ПАСПОРТ ДОСТУПНОСТИ

**Муниципального автономного учреждения
дополнительного образования
детский оздоровительный центр «Орбита»
Амурского муниципального района Хабаровского края**

МЕДПУНКТ

**Акт обследования объекта (Медпункт)
МАУ ДО ДОО «Орбита» Амурского муниципального района Хабаровского края**

Фото 4. Медпункт (лестница)

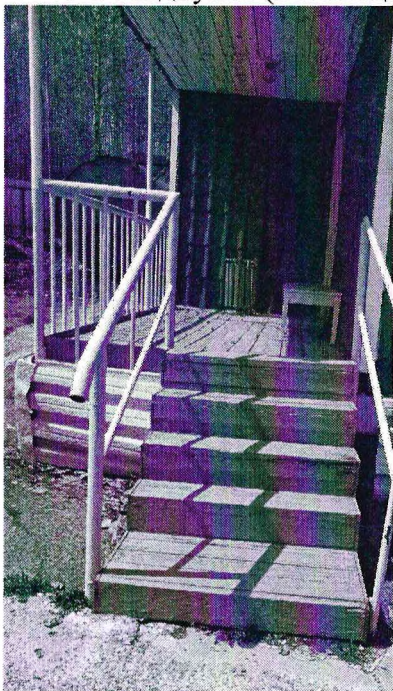
2.1.	Лестница (наружная)	Есть		Фото 4	Ширина лестницы – 1,13 м Высота ступени – 0,14 м Глубина ступени – 0,24 м Высота поручня – 0,85 м Отсутствуют контрастные, противоскользящие полосы на первой и последней ступенях. Отсутствие тактильной и контрастной информации перед началом марша лестницы	О, С, Г, У	Разработать ПСД на обустройство лестницы до нормативных показателей: ширина – 1,35 глубина ступени – 0,35-0,4 м: высота поручня – 0,9 м СП 59.13330.2020 п. 5.1.12; 5.1.13 Установить контрастные противоскользящие полосы на крайних ступенях СП 59.13330.2020 п. 6.2.8 Установить тактильную предупредительную информацию перед лестничным маршем. Маркировка ступеней цветом или фактурой СП 59.13330.2020 п. 5.1.10	КР

2.3.	Входная площадка (перед дверью)	Есть		Фото 4	Ширина – 2 м Длина – 4,4 м	К	Разработать ПСД на устройство входной площадки до нормативных показателей: ширина не менее 2,2 м СП 59.13330.2020 п. 6.1.4	КР
2.4.	Дверь (входная)	Есть		Фото 5	Ширина двери – 0,8 м Высота порога 0,03 м Ручки на входных дверях имеют форму типа С	К, О К, О, С К, О, С, Г, У	Разработать ПСД на приведение ширины дверного полотна до нормативного размера: Ширина одной из створок не менее 0,9 м СП 59.13330.2020 п. 6.1.5 Демонтаж порогов или уменьшение до нормативного размера 0,014 м СП 59.13330.2020 п. 6.2.4 Демонтаж ручек до нормы СП 59.13330.2020 п. 6.4.3	КР ТР ТР
2.5.	Тамбур	Нет						
	ОБЩИЕ требования к зоне

Фото 7. Медпункт (Коридор внутри здания) 	
--	--	--	--

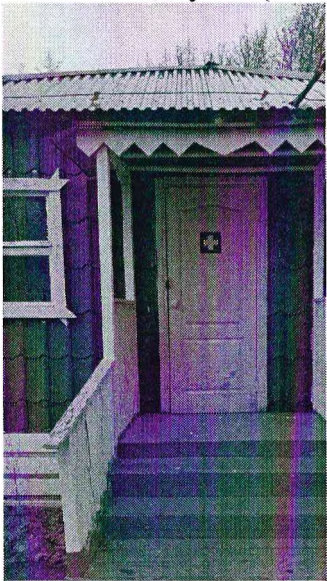
3.5.	Дверь	Нет						
3.6.	Пути эвакуа- ции (в т.ч. зоны безопасности) (совпадают с путями движе- ния по объек- ту)	Есть		Фото 6	На участках пола перед двер- ными проемами, расположен- ными фронтально на путях движения внутри здания, отсут- ствуют предупреждающие так- тильно контрастные указатели. Лестница (эвакуационный вы- ход) Ширина – 1,1 м. Высота – 0,17 м. Глубина – 0,32 м. Высота поручня – 0,74 м	К, О, С, Г, У О, С, Г, У	Обустроить на участках пола перед дверьми, распо- ложенными фронтально на путях движения внутри здания, предупреждающие напольные тактильно кон- трастные указатели СП 59.13330.2020 п. 6.2.3 Разработать ПСД на обу- стройство лестницы до нормативных показателей: высота ступени – 0,12-0,15 м; глубина ступени – 0,35- 0,4 м: СП 59.13330.2020	ТР КР

Входная площадка (эвакуационных выход) Ширина – 1,1 м. Длинна – 1,6 м.	К	п. 5.1.12; 5.1.13 Разработать ПСД на устройство входной площадки до нормативных показателей: ширина не менее 2,2 м СП 59.13330.2020 п. 6.1.4	КР
					Отсутствие элементов информации о здании выполненной рельефно-линейным шрифтом, а также рельефно-точечным шрифтом Брайля	К, О, С, Г, У	Установить информационные таблички с цветовым и тактильным обозначением СП 59.13330.2020 п. 3.27; 3.29	ТР
					Ширина коридора – 1,4 м.	К, О	Соответствует СП 59.13330.2020 п. 6.2.1	
				Фото 7	Ширина эвакуационной двери – 0,8 м	К, О, С	Разработать ПСД на приведение ширины дверного полотна до нормативного размера: Ширина одной из створок не менее 0,9 м СП 59.13330.2020 п. 6.1.5	КР
					Высота порога 0,03 м	С	Демонтаж порогов или уменьшение до нормативного размера 0,014 м СП 59.13330.2020 п. 6.2.4	ТР
					Отсутствие пандуса эвакуационного выхода	К, О	Разработка ПСД на устройство пандуса СП 59.13330.2020 п. 5.1.13; 5.1.14; 5.1.16	КР
